Oggetto: [ID 2375] Art. 19 Dlgs. 152/2006 e art. 48 L.R.10/2010. Verifica di assoggettabilità a VIA, relativa alle previste modifiche per l'impianto di trattamento e recupero rifiuti non pericolosi, sito in loc. Montegemoli, via Ombrone snc, nel Comune di Piombino (LI). Proponente Mannari S.r.l. Richiesta di contributi tecnici istruttori della Regione Toscana. Trasmissione Verbale NTV

VERBALE DELLA SEDUTA DEL 04 FEBBRAIO 2025

OGGETTO: [ID 2375] Art. 19 D.Lgs. 152/2006 e art. 48 L.R. 10/2010. Verifica di assoggettabilità a VIA relativa alle previste modifiche per l'impianto di trattamento e recupero rifiuti non pericolosi, sito in loc. Montegemoli, via Ombrone snc, nel Comune di Piombino (LI). Proponente Mannari S.r.l. Contributo tecnico

In basso si riporta la planimetria dell'impianto, estratta dal documento "AV011TAV1P_Tavole di progetto" in cui vengono individuate le nuove lavorazioni e la distribuzione delle aree.

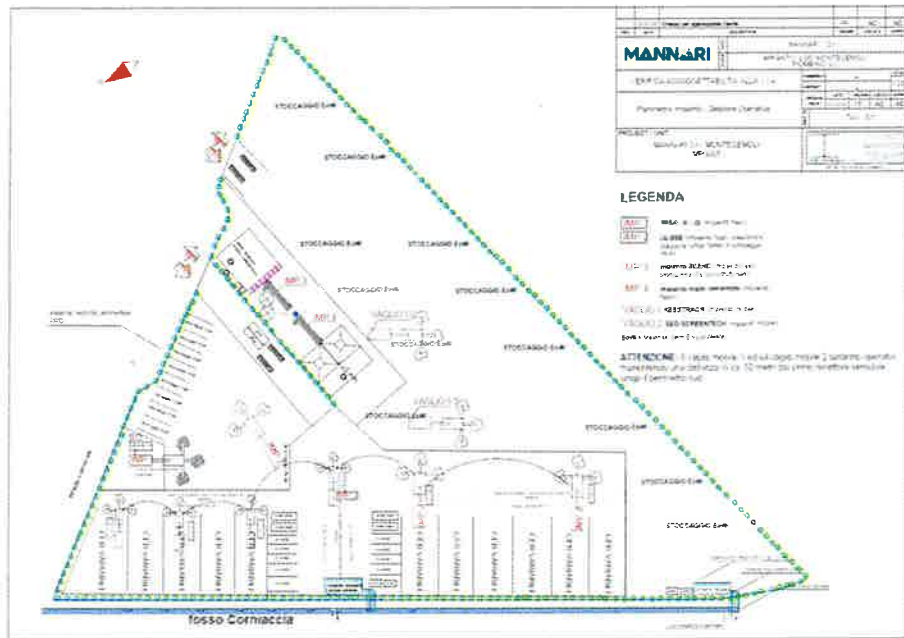
- una planimetria che indichi in modo chiaro i confini del lotto in relazione al perimetro del "Piano per gli Insediamenti Produttivi" (approvato con D.C.C. n. 70 del 05/06/2015) comprensive delle aree a verde situate lungo il confine del lotto attestanti sulla viabilità pubblica, le particelle catastali di riferimento, nonché il sovrapposto tra l'impianto autorizzato con D.D. 5350 del 12/04/2018 e l'impianto di previsione. Si rilevano altresì incongruenze con la pratica edilizia 720/2024 depositata per la realizzazione della platea di fondazione dell'impianto misto cementato e calcestruzzo non strutturale;

- chiarimenti in merito alla tipologia di impermeabilizzazione del terreno riportata nella tavola "Planimetria impianto - Gestione aree" (TAV. I02), tenendo in considerazione che l'art. 6 bis "Locazione delle aree in alcuni casi particolari" del "Regolamento per la concessione in diritto di superficie e per il trasferimento in proprietà delle aree comprese nei piani per insediamenti produttivi" approvato con D.C.C. N. 35 del 27/03/2020, non ammette la modifica permanente del suolo per i lotti a destinazione artigianale - industriale e depositi in contratto di locazione.
